令和3年4月2日

質 疑 回 答 書 ( 設 計 図 書 )

工事名 京都大学(南部)がん免疫総合研究センター新営その他工事

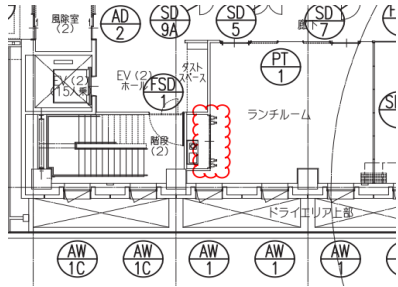
394	A-009 A-031	高温排水槽床仕上について、仕上表にC-F(A)の上T防(a)と記載ありますが、断面詳細図のC-F(A)の上T防(C-UI)とくい違います。仕上表を正と考えて宜しいでしょうか。御指示下さい。	よろしい。
395	A-021 S-12	<p>ピット下図赤丸部について、意匠図に地中梁の図示がありませんが、構造図では下図赤線の部分に地中梁の図示があり、くい違います。構造図を正と考えて宜しいでしょうか。科の場合、人通口φ600が必要と考えて宜しいでしょうか。御指示下さい。</p> 	構造図を正とし、人通口が必要です。
396	A-021 S-12	<p>ピット下図赤丸部について、意匠図に地中梁の図示がありますが、構造図にはなく、くい違います。意匠図を正と考えて宜しいでしょうか。御指示下さい。</p> 	意匠図を正とします。
397	A-021	湧水排水槽の釜場は塗布防水(C-UI)が必要と考えて宜しいでしょうか。不可の場合は詳細を御指示下さい。御指示下さい。	よろしい。
398	(建具)		
399	A-069	LSD5Aについて姿図がありません。LSD5と同様と考えて宜しいでしょうか。御指示下さい。	よろしい。
400	A-067~ A-073	建具表に記載の衝突防止マークについて、仕様が不明です。両面貼 ステンシル φ30と考えて宜しいでしょうか。御指示下さい。	よろしい。
401	A-070	LSD13D、LSD24A、LSD25についてガラの仕様が不明です。焼付塗装と考えて宜しいでしょうか。御指示下さい。	よろしい。
